Designänderung der Spannrolle 531 0203 20

Art-Nr.: 531 0203 20

Stand 12.2009

INA 0049

Bild 1: 531 0203 20 - bisherige Ausführung

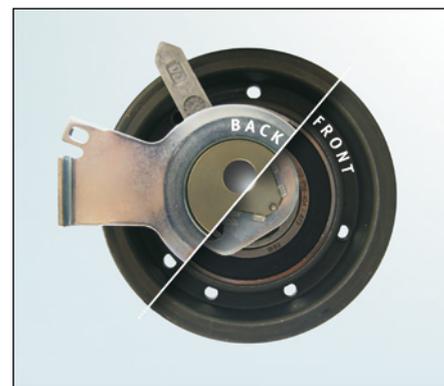
Auf Grund der ständigen Weiterentwicklung unserer Produkte wurde das Design der Spannrolle 531 0203 20 verändert. Die Service-Information zeigt die optischen Unterschiede der beiden Versionen von der Vorderseite (Front) und der Rückseite (Back) der beiden Spannrollen.

In der Übergangsphase der Umstellung kann es zu Mischbeständen kommen. Beide Spannrollen erfüllen die technischen Spezifikationen und können uneingeschränkt für die angegebenen Fahrzeuge verwendet werden.

Das Spezialwerkzeug (OE-Nr. T10020) für das Verdrehen des Exzenters wird nicht mehr benötigt. Stattdessen verwenden Sie bitte einen 6mm-Inbuschlüssel.
